BUNDESGESELLSCHAFT
FÜR ENDLAGERUNG

Zusammenfassung der Onlinediskussion der Anwendungsmethoden

Stand 08.09.2020

Abbildung 1: Vom Mitglied „endlagerdialog.de“ gepostete Grafik im BGE-Forum. Quelle: Landesamt für Geologie und Bergwesen Sachsen-Anhalt. (Abbildungsunterschrift nachträglich durch BGE eingefügt).

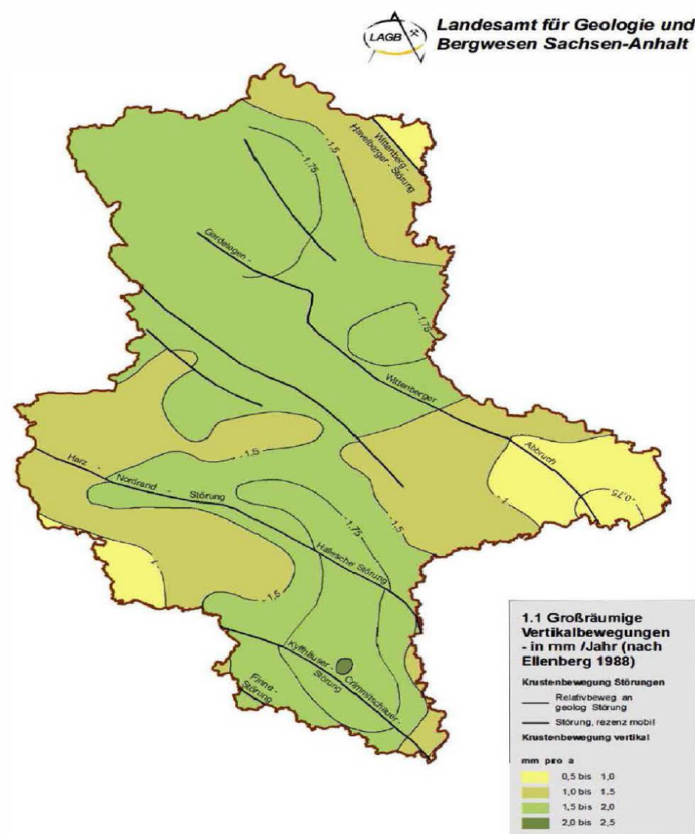
- (2) In der [Zusammenstellung der Antworten der Landesbehörden und der Bundesgesellschaft für Geowissenschaften und Rohstoffe \(BGR\) auf die Abfrage der Daten für die Anwendung der Ausschlusskriterien durch die Bundesgesellschaft für Endlagerung mbH \(BGE\) vom 2. August 2017](#) gibt es auf Seite 118 folgende Karte

Hier sind durchaus Hebungen von größer ein Millimeter pro Jahr verzeichnet. Ausgehend von diesen hohen jährlichen Hebungsraten ist im Einzelnen zu begründen, warum diese nicht zu einer Hebung von 1000 Meter in einer Million Jahre führen werden.

In der Zusammenstellung der Antworten der Landesbehörden und der Bundesgesellschaft für Geowissenschaften und Rohstoffe (BGR) auf die Abfrage der Daten für die Anwendung der Ausschlusskriterien durch die Bundesgesellschaft für Endlagerung mbH (BGE) vom 2. August 2017 gibt es auf Seite 118 folgende Karte. Hier sind durchaus Hebungen von größer ein Millimeter im Jahr verzeichnet.

Abbildung 2: Von der BGE im Forum gepostete Grafik zu Störungsfläche.
Quelle: BGE (Abbildungsunterschrift nachträglich durch BGE eingefügt).

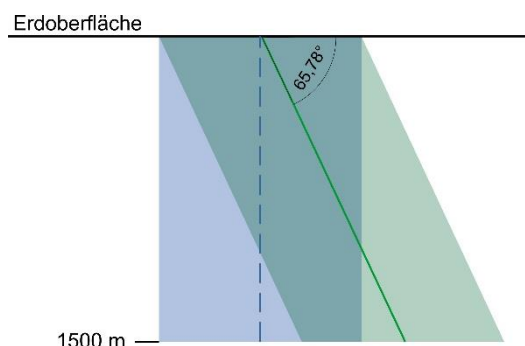
„Eine weitergehende Frage: In der obigen Darstellung wird, anders als etwa bei den Steckbriefen zu Bohrungen oder Bergwerken, nicht wirklich deutlich, ob die BGE Störungen als 2D- oder 3D-Phänomen betrachtet. Zwar ist von der räumlichen Lage gekrümmter Störungsflächen die Rede, sowie von der vertikalen Projektion der Volumenkörper an die Geländeoberfläche. Nicht klar wird aber, wie mit (wohl der großen Mehrzahl der) Störungszonen umgegangen wird, deren räumliche Lage im Untergrund unbekannt ist. Irritierend wirkt vor allem die Fokussierung auf geologische Karten für "den größten Teil der Daten" – weil Karten ja pure 2D-Gebilde sind. Ist es sinnvoll, diese lediglich von ihrer Oberflächen-Spur ausgehend linear nach unten fortzuschreiben?“

Danke für diese Frage, mit der wir uns bei der BGE in der Vergangenheit ebenfalls intensiv auseinandergesetzt haben. Wir haben den Fall eines Ausschlusses ohne Kenntnis des Einfallwinkels einmal für eine typische Störung in Deutschland visualisiert.
